### ACLARACIÓN N° 1

San Salvador, 30 de agosto de 2023

El Ministerio de Salud, a través del Área de Adquisiciones y Contrataciones de la Unidad de Gestión del Programa, informa a todas las personas (naturales y jurídicas), que obtuvieron el Documento de Solicitud de Ofertas del proceso Licitación Pública Nacional N° PRIDESII-514-LPN-O-MINSAL, denominado: REMODELACIÓN Y AMPLIACIÓN DE UNIDAD DE SALUD DE SAN ISIDRO, IZALCO, SONSONATE, que se ha realizado ACLARACION al Documento, conforme a lo establecido en la sección I, Instrucciones a los Oferentes (IAO), numeral 11. Enmiendas a los Documentos de Licitación, producto de consultas efectuadas por los interesados en participar, como se detalla a continuación:

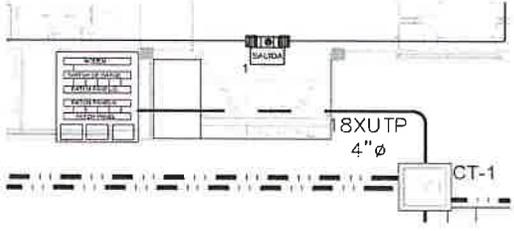
64	Las Especificaciones técnicas establecen que los techos serán con espuma con un espesor de 1.5 pulgadas, al igual que la hoja de planos A-06, que indica este tipo de techo para el Módulo B, pero en plan de	Se aclara que se modifica el plano hoja A-06, en el cual se delimitó el área a intervenir, Enmienda 2.

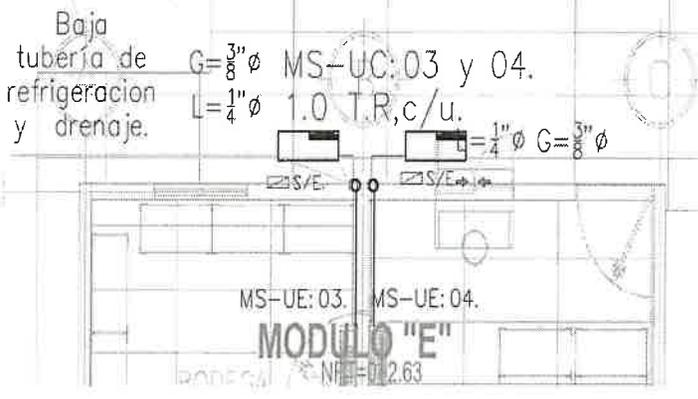
<table border="1"> <tr> <td data-bbox="228 237 285 352">7</td> <td data-bbox="285 237 967 352">CORTINA ANTIBACTERIAL DE TELA, 100% POLIÉSTER DE SEGURIDAD CONTRA INCENDIO Y ANTIBACTERIAL SUJETADA A SISTEMA DE RIEL A CIELO FALSO.</td> </tr> </table>	7	CORTINA ANTIBACTERIAL DE TELA, 100% POLIÉSTER DE SEGURIDAD CONTRA INCENDIO Y ANTIBACTERIAL SUJETADA A SISTEMA DE RIEL A CIELO FALSO.							
7	CORTINA ANTIBACTERIAL DE TELA, 100% POLIÉSTER DE SEGURIDAD CONTRA INCENDIO Y ANTIBACTERIAL SUJETADA A SISTEMA DE RIEL A CIELO FALSO.									
73	<p>En esta actividad para el módulo A, en plano se tienen 2 ventanas V-3 con un área de 1.62 cada ventana, por lo cual la cantidad de esta actividad, debería ser el doble</p> <table border="1"> <tr> <td data-bbox="228 489 407 858">2.2.15</td> <td data-bbox="407 489 756 858">Suministro e instalación de ventana V-3 (2.80 m x 0.58 m) tipo corrediza o proyectable de marco de aluminio tipo pesado, anodizado al natural con celosía de vidrio claro 5mm mínimo de espesor, con sellado perimetral de silicón.</td> <td data-bbox="756 489 875 858">1.62</td> <td data-bbox="875 489 987 858">M2</td> </tr> </table>	2.2.15	Suministro e instalación de ventana V-3 (2.80 m x 0.58 m) tipo corrediza o proyectable de marco de aluminio tipo pesado, anodizado al natural con celosía de vidrio claro 5mm mínimo de espesor, con sellado perimetral de silicón.	1.62	M2	<p>Se aclara que se modifica la partida 2.2.15. del plan de oferta, aumentado la cantidad. Ver Enmienda 2.</p>

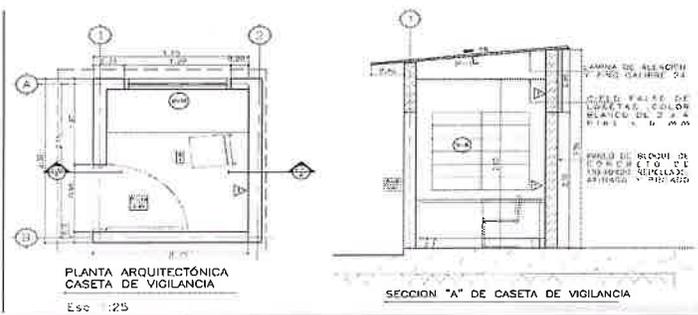
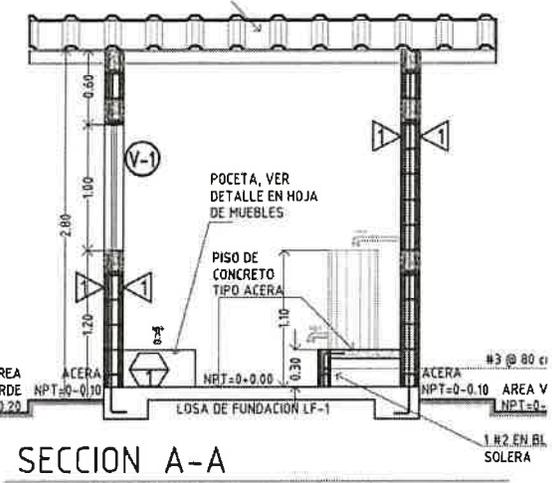
79	En las actividades de repello y afinado de paredes, en la visita se observó que se ha aplicado recientemente una capa de pintura de aceite, por lo que se tendrá que remover la pintura ¿Se tuvo esa consideración inicialmente?				Se aclara que no será necesario remover la pintura.	
80	La cantidad en esta actividad es muy poca, en los planos se puede observar una longitud aproximada de 240 m ¿o será una sustitución parcial de la malla?				Se aclara que se mantiene lo solicitado en la partida 8.4.03, del plan de oferta, y se modifican las notas de todos los planos. Ver Enmienda 2.

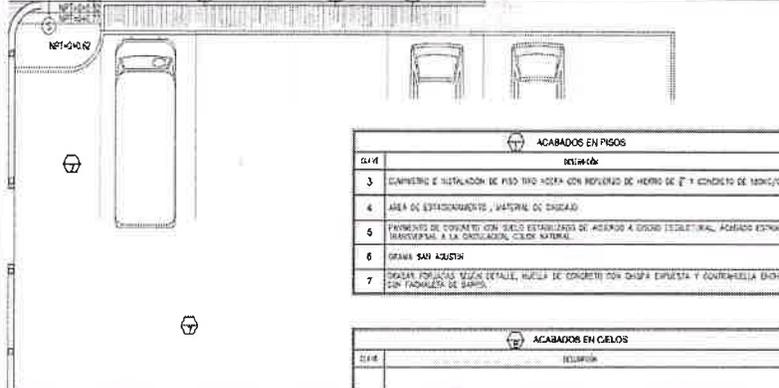
91	Para las puertas en las especificaciones menciona que el tipo de chapa a utilizar es grado 1, en nuestro país no es muy comercial, y el precio oscila alrededor de los \$400.00. y se tienen que importar, porque no son muy comerciales. Favor revisar los costos unitarios de ustedes y verificar que tipo de cerradura fue considerado o si se puede considerar chapa grado 2.	Se aclara que se modifica la Especificación Técnica, en el numeral 15. PUERTAS; apartado CERRADURAS Y HERRAJES, en la cual se detalla el tipo de chapa. Ver enmienda 2.				
92	¿Pueden proporcionar el detalle del doble forro de aluminio, donde se muestre espesor y separaciones? Para la puerta P-6 y P-7. Por favor definir bien el tipo de chapa, ya que al decir "primera calidad" es muy subjetivo y el precio se amplía si al grado de la chapa se refiere.	Se aclara que el detalle del forro de las puertas P-6 y P-7, se encuentra indicado en la hoja de plano A-19, por lo que se mantienen lo establecido en los planos.

Se modifica la Especificación Técnica, en el numeral 15. PUERTAS; apartado CERRADURAS Y HERRAJES, en la cual se detalla el tipo de chapa. Ver enmienda 2.
93	<p>En el acabado del mueble M-4 es una superficie de granito, pero este cambia de precio según su color, lo cual sería indicado definirlo desde un comienzo para un costeo más adecuado a lo que se pide.</p> <p>A - INDICA BASTIDOR DE MADERA DE CEDRO DE 2' X 1" FORRADA CON PLYWOOD DE CAOBILLA DE 6mm. DE ESPESOR POR AMBOS LADOS, SUPERFICIE SOLIDA DE GRANITO DE 20 mm. DE ESPESOR COLOR A ELEGIR POR LA SUPERVISION.</p>	Se aclara que se mantiene lo indicado en la hoja A-18 de los planos.
94	<p>En la actividad 7.3.9 Suministro e Instalación de Cable UTP-CAT6A, 4 pares tranzados 24AWG, con división interna, aislante cable UTP-CAT6A, 4 pares tranzados 24 AWG, con división interna, aislante conductor, cubierta de PVC libre de halógenos, color azul, blanco o gris para s y voz. Incluye canalización (tecnoducto de 3/4"). rollo tiene 300 metros. Especifican que son 3 rollos de 300 metros cada rollo, para un total de 900 metros. ¿Estos 900 metros ya fueron verificados para garantizar que alcanzará para los 17 puntos de red?</p>	Se Aclara, que se mantiene la cantidad de cable UTP-CAT6A de 3 rollos, establecida en la partida 7.3.9, del Plan de oferta.
